仕様変更のご案内

SmartAXIS シリーズ FT1A 形コントローラ Pro/Lite

SmartAXIS シリーズ FT1A 形コントローラ Pro/Lite の仕様変更についてご案内いたします。

● 識別例：

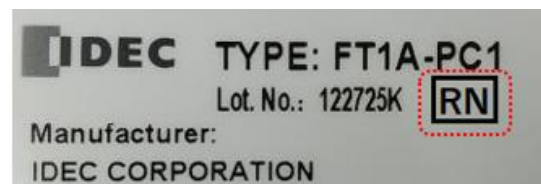
変更後の製品は、梱包ラベルおよび製品筐体に印字されているハードウェアバージョンが「V200」以降になります。また、併せて以下に示す識別表示を追加します。

対象	梱包ラベル	製品筐体
本体	<ul style="list-style-type: none"> ハードウェアバージョンを「V200」以降に変更 識別記号「RN」を追加 	<ul style="list-style-type: none"> ハードウェアバージョンを「V200」以降に変更 識別マーク「▼」を追加
通信カートリッジ	<ul style="list-style-type: none"> 識別記号「RN」を追加 	<ul style="list-style-type: none"> 識別マーク「▲」を追加
